Oggetto: Valutazione di Impatto Ambientale Collegamento stabile tra la Sicilia e la Calabria (C.U.P. C41C23002750005) – Codice procedura ID 11169

I sottoscritti cittadini elencati in calce,
presentano le seguenti osservazioni in merito al progetto indicato in oggetto.

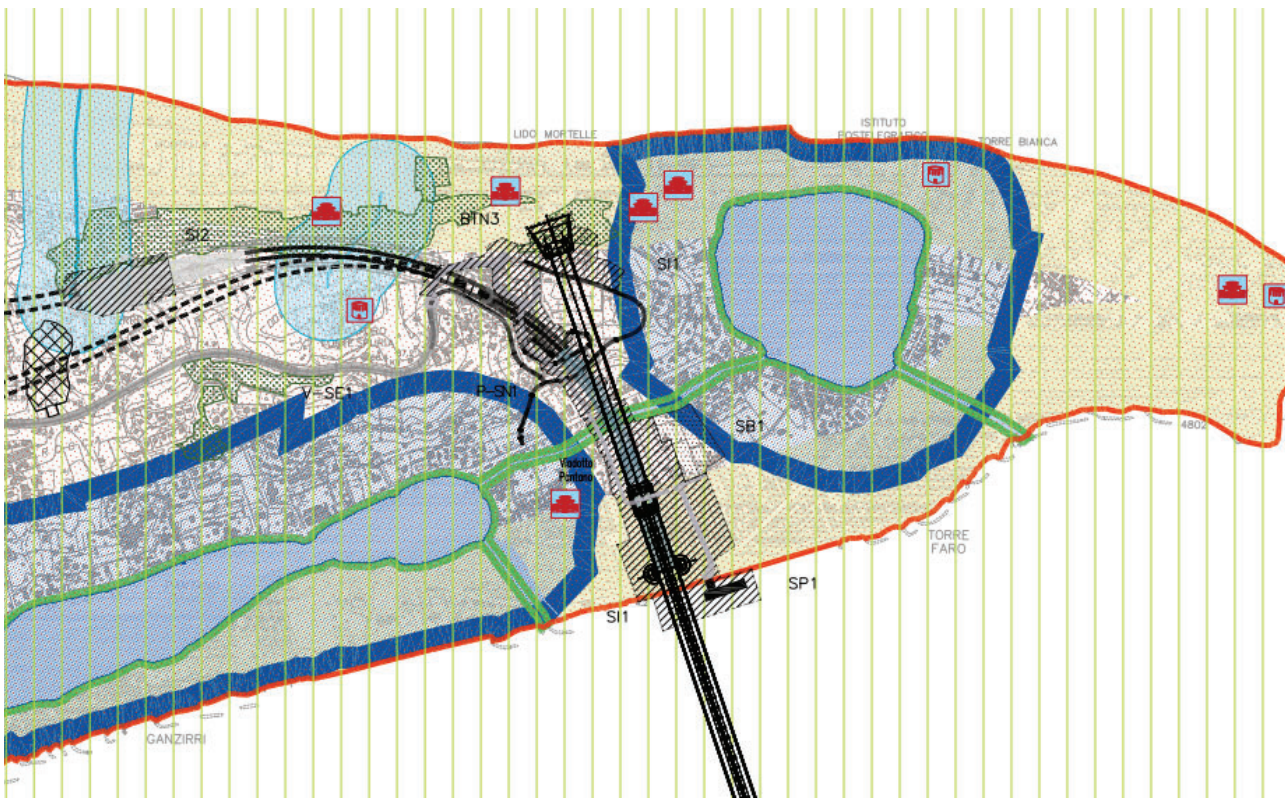
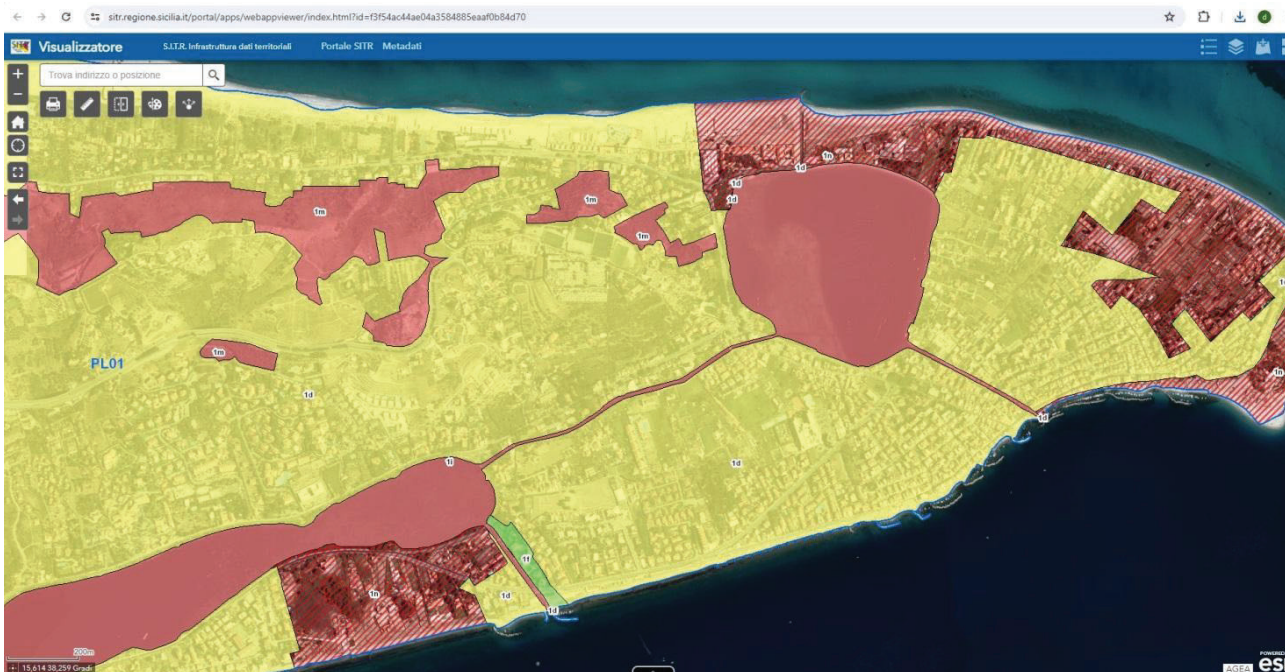
In effetti consultando il visualizzatore del S.I.T.R. della Regione Siciliana¹ è possibile verificare che parti significative del progetto ricadono in aree sottoposte ai regimi normativi “1m” e “1d” del

Piano paesaggistico dell'ambito 9, come si evince chiaramente dal confronto delle seguenti figure, estrapolate rispettivamente dal S.I.T.R. (ove le aree sottoposte al regime "1d" sono evidenziate in giallo e quelle relative a "1m" in rosa) e dalle cartografie del progetto (in particolare l'elaborato "Sicilia – carta delle interferenze con il sistema dei vincoli – tav. 1/3"):

E’ evidente pertanto come il progetto in questione, interferendo massicciamente con le suddette aree, presenti una incompatibilità insanabile con le disposizioni del Piano Paesaggistico dell’ambito 9.
